## **Informe Consolidado de Solicitud de Aclaraciones, Rectificaciones y/o Ampliaciones Complementario al Estudio de Impacto Ambiental del Proyecto "Parque Fotovoltaico Radal Solar"**

Nombre del Titular : Energía Renovable SPA  
Nombre del Representante Legal : José Ignacio Reid Tagle  
Dirección : Av. Apoquindo 3721, piso 14, Santiago, Chile

El presente Informe Consolidado de Solicitud de Aclaraciones, Rectificaciones o Ampliaciones Complementario (en adelante, "ICSARA Complementario") a la Adenda del proyecto "Parque Fotovoltaico Radal Solar" (en adelante, el "Proyecto"), contiene las observaciones generadas en virtud de la revisión de la Adenda.

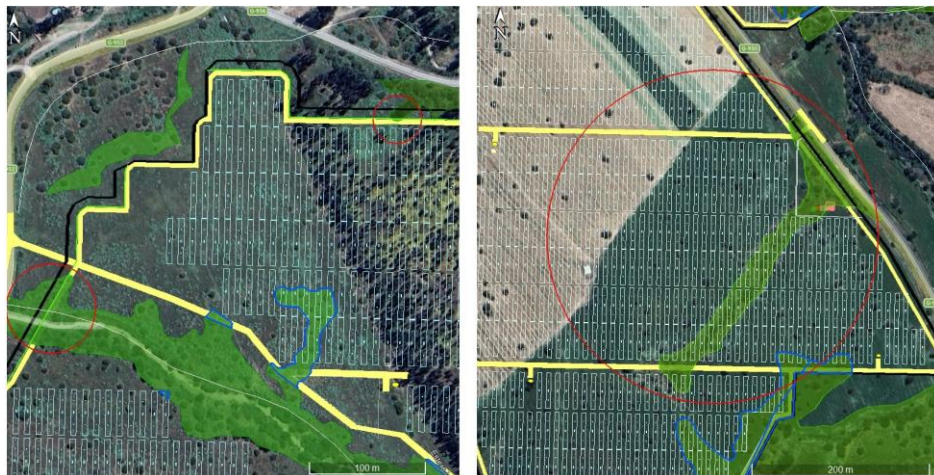
- b) Descripción del área y especies a intervenir: La superficie afectada a corta de bosque nativo asociada al PAS 148 se indica como 2,00 ha. No obstante, el detalle por rodales y obras consignado en la Tabla 5-33 totaliza 1,98 ha, por lo que corresponde aclarar dicha diferencia. Asimismo, se identifican áreas de intervención que no se encuentran incorporadas en el PAS, tales como el acceso a la torre 27, con un ancho de 6 metros (ver imagen).

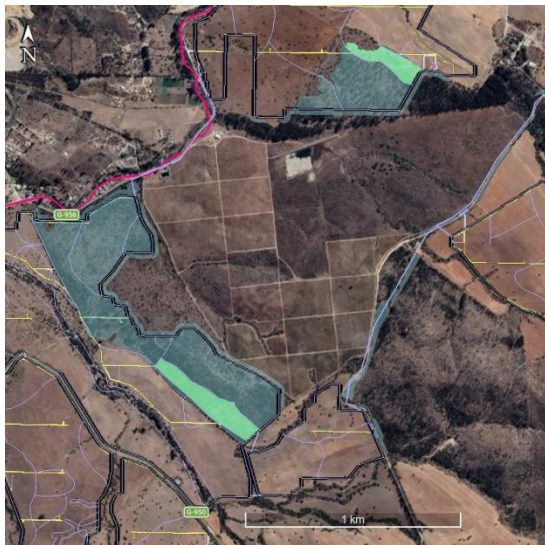
5.10 Revisados los antecedentes contenidos en el Anexo 9.7 “PAS 149”, así como las respuestas 5.33 y 5.35 de la Adenda, se reitera la necesidad de incorporar parte de las formaciones reconocidas como plantaciones forestales presentes en el predio S/I, Rol PV-A de Cartagena. En particular, deberán incorporarse al menos 7,06 hectáreas, las cuales fueron verificadas como de aptitud preferentemente forestal, conforme a lo señalado por el propio titular en la capa “Clase de Capacidad de Uso de Suelo PFV Radal Solar.shp”, incluida en la carpeta “Obs 17.1 - Consolidado archivos digitales” de la Adenda. Algunas de las áreas a incorporar se identifican en color verde claro en la imagen adjunta (ver Imagen).

**Figura 1.** Izquierda: Mapa de ruido para sector Estero las Palmas, vista puntual. Derecha: Mapa de ruido para sector Estero las Palmas, vista general.

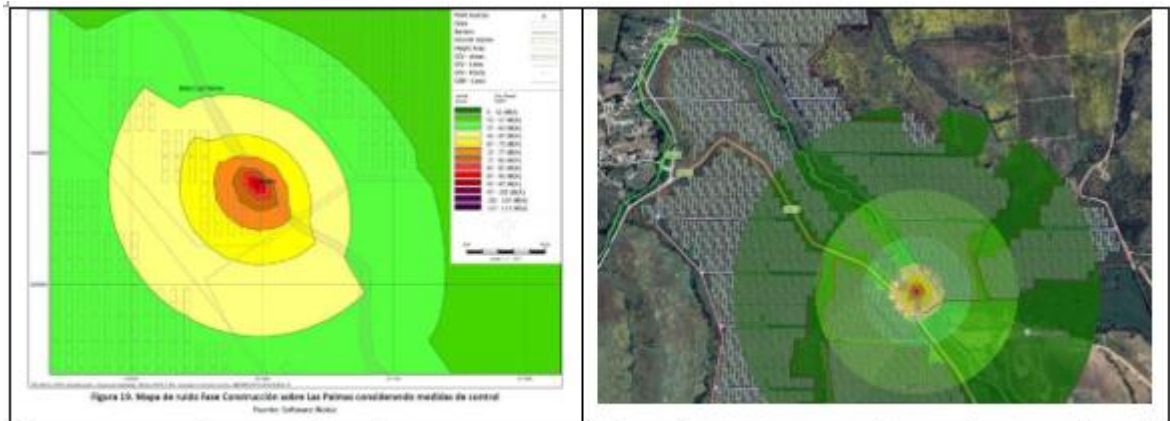
En consecuencia, se solicita reevaluar el impacto “Alteración conductual de la fauna” (FT-2), considerando los resultados y supuestos expuestos en el Anexo 4.3. De acuerdo con la Guía para la evaluación de impactos de ruido sobre fauna nativa (SEA, 2022), para este caso el objeto de protección debe entenderse como el hábitat de relevancia asociado a nidificación, reproducción o alimentación, donde se concentra fauna nativa. En este contexto, resulta imprescindible contrastar los polígonos definidos como hábitats de relevancia con los mapas de ruido proyectados en el Anexo 4.3, para cada grupo taxonómico y para cada etapa del Proyecto, de manera de determinar la magnitud real de la afectación. Cabe señalar que dicha modelación debe incorporar la totalidad de las obras y partes del Proyecto, y no limitarse únicamente a puntos representativos, tal como fue presentado en el Anexo 4.3 (ver Figura).
